Indsigelse mod lokalplan "På Bjerget"

Indsigelse vedrørende lokalplan "På Bjerget" - §6 stk. 3c, stk. 7b og delvis stk. 3b og 7c.

Høringssvar til lokalplanforslag På Bjerget

Ad § 6. Bebyggelsens ydre fremtræden, stk. 3. Vinduer og yderdøre, litra b)

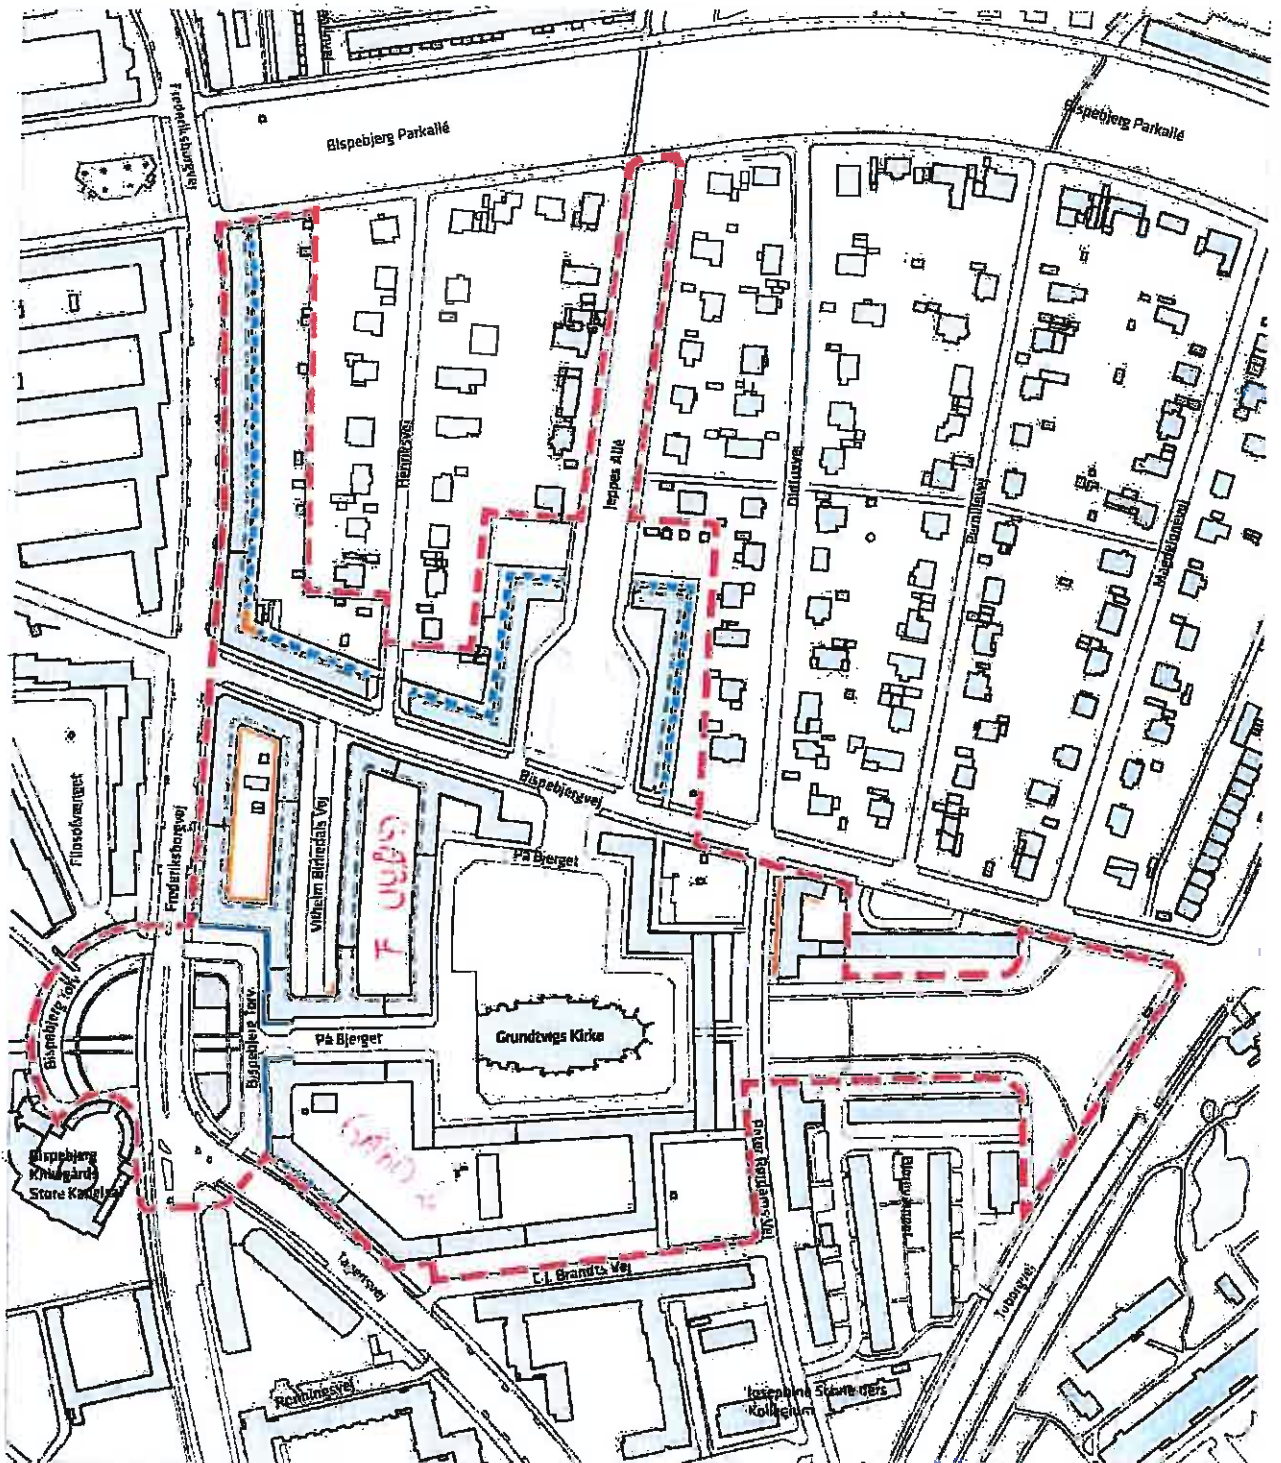
Som man kan se på vedhæftet foto 1 & 2, som er taget i henholdsvis gård 1 og gård 2, er der ikke nogen nævneværdig arkitektonisk forskelighed på bygningerne som omkranser de 2 gårde.

Foreningen A/B På Bjerget vil derfor opfordre til, at der tages en ensartet beslutning med hensyn til mulighederne for opsætning af kviste i vores andelsboligforening.

Ydermere vil vi opfordre til at man genovervejer mulighederne for at udskifte vinduerne til en mere tidssvarende og miljøvenlig type, end det der er lagt op til i lokalplansforslaget. Vi så gerne at der var mulighed for at udskifte vinduerne til en type med samme dimensioner men f. eks uden kitfals. Det er i dag muligt at få fremstillet vinduer med markeret kitfals, som af udseende fremstår som de originale vinduer.

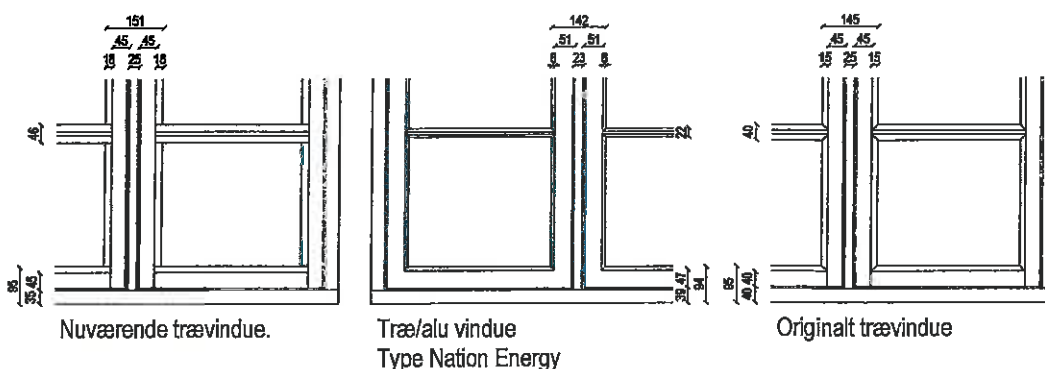
Ejendommens nuværende vinduer er udført i træ og monteret med termoruder. Vinduerne er udskiftet i år 1989. Vinduerne fremstår i en stand, hvor det som minimum vil kræve en malerbehandling indenfor nærmeste fremtid, såfremt levetiden skal forlænges. Da termoruder har en forventet levetid på 25-30 år, forventes det dog at der skal ske en udskiftning af vinduerne indenfor en 10-15 årig periode.

Ved en vinduesudskiftning vil det være formålstjenligt at udskifte vinduerne til et trævindue monteret med en aluminiumsbeklædning udvendigt. Aluminiumsbeklædningen forlænger vinduets holdbarhed og reducerer vedligeholdelsen af det.
